02 WYJAŚNIENIA DO TREŚCI SWZ

Dotyczy: postępowania o udzielenie zamówienia publicznego ogłoszonego w Biuletynie Zamówień Publicznych nr 2023/BZP 00201078/01 z dnia 04.05.2023 r. na realizację zadania pn.: „**Budowa budynku mieszkalnego wielorodzinnego w m. Stare Ratowo**”.

PUNKT POMIAROWY z 8 gazomierzami G4

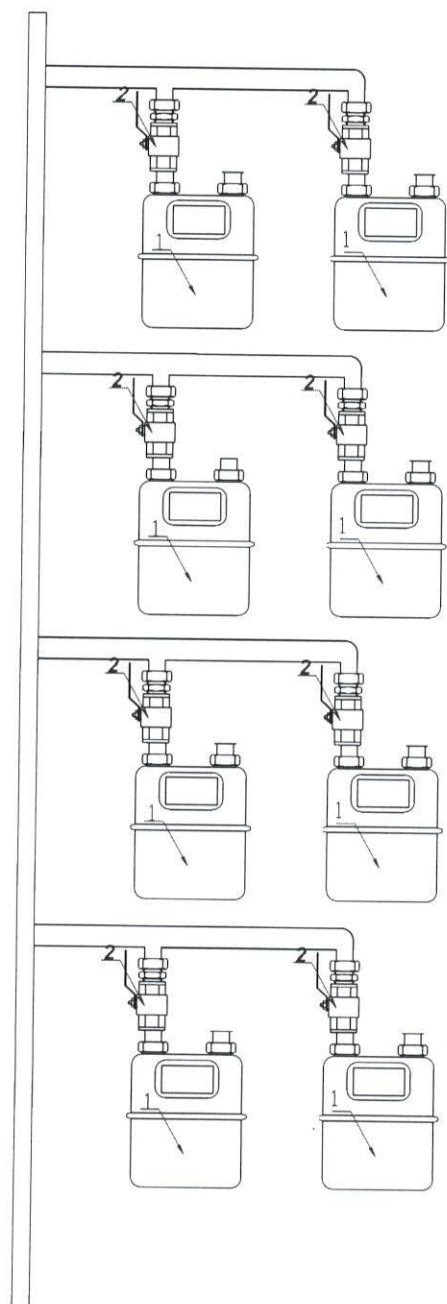
Proszę o udostępnienie schematów węzłów gazomierzy na instalacji gazu (poprzednio nie zostały załączone).

Węzły gazomierzy zamówić wraz z szafkami na 8 gazomierzy typu G-4 z zaworami DN 25 lub równoważne. Dopuszcza się rozwiązanie systemowe wybranego producenta armatury gazowej, do odbioru należy przedłożyć świadectwa 3.1 oraz gwarancje.

OBUDOWĘ DOSTOSOWAĆ DO ROZMIARÓW
SZACHTÓW
